改善箇所説明図

基準不適合発生箇所

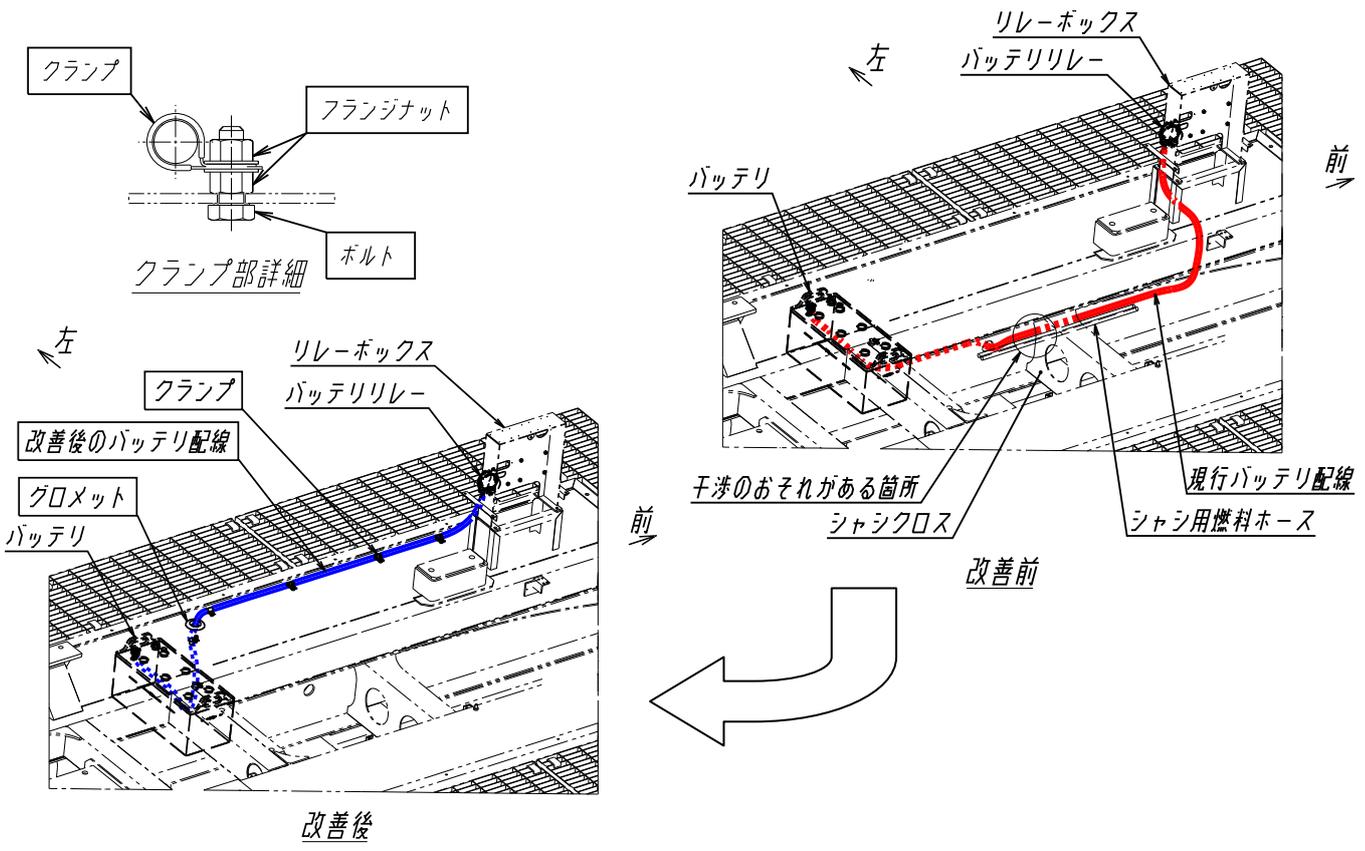
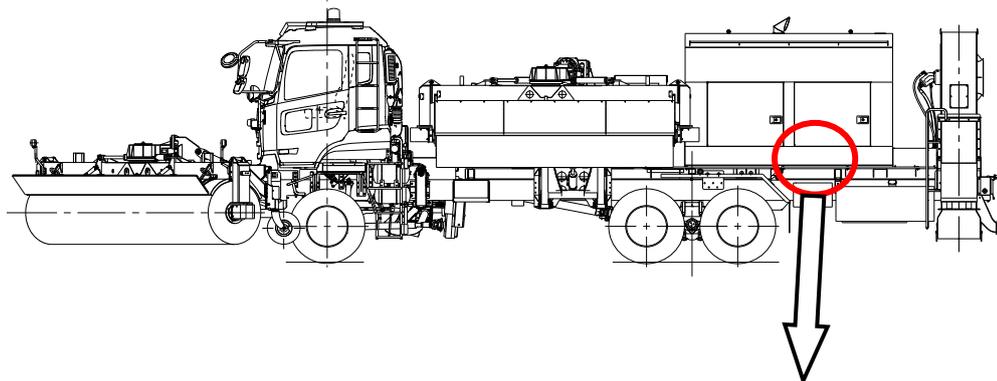
作業用エンジンのバッテリー配線の固定方法が不十分なため、シャシフレームのエッジ部とバッテリー配線が干渉するものがある。
 そのため、そのままの使用を続けると、バッテリー配線の被覆に傷がついて短絡し、最悪の場合、当該配線の近傍にある燃料ホ-スへ引火して、車両の火災に至るおそれがある。

改善措置の内容
 全車両、現状のバッテリー配線を取り外し、フレームなどのエッジ部に干渉しない様適切に保護、固定すると共に燃料ホ-スと別の位置に新たに敷設する。
